Odpowiedź na pytanie Wykonawcy

BUDOWĘ BUDYNKU PRZEZNACZONEGO NA „BAJKOWĄ SZKOŁĘ DLA SZEŚCIOŁATKÓW” PRZY SZKOLE PODSTAWOWEJ NR 149 W ŁODZI PRZY UL. TATRZAŃSKIEJ 69a.

ROZMIAR TIPI

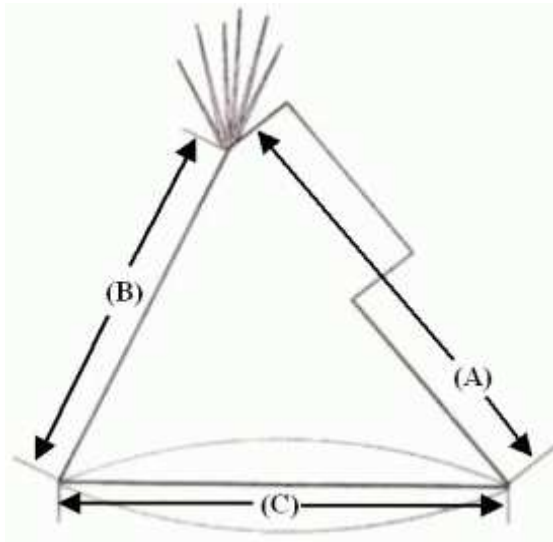
Proszę o: dane dotyczące namiotu Tipi - znamy tylko średnicę, prosimy podać konkretny typ namiotu (na stronie producenta 100 różnych rodzaj).

Wszelkie informacje dotyczące namiotu można uzyskać : www.tipi.com.pl , lub podobne u innych producentów o tych samych lub lepszych parametrach techniczno - jakościowych

Do produkcji Tipi należy użyć płótna o gramaturze minimum 460gr/m² z doskonałą impregnacją przeciwgnilną i wodoodporną.

Płótno do produkcji namiotów wojskowych, które ma doskonale parametry odporności na grzyba i każdy rodzaj pleśni, a także znakomitą wodoodporność min. 560mm słupa wody,.

Rozmiar Tipi oznacza dokładne wymiary podane poniżej

Rozmiar Tipi

(A) (B) (C)

5m 4,2m 4,6m

Malowanie farbami akrylowymi, odpornymi na warunki atmosferyczne i ścieranie, . Wzór malowania namiotu należy uzgodnić z Użytkownikiem
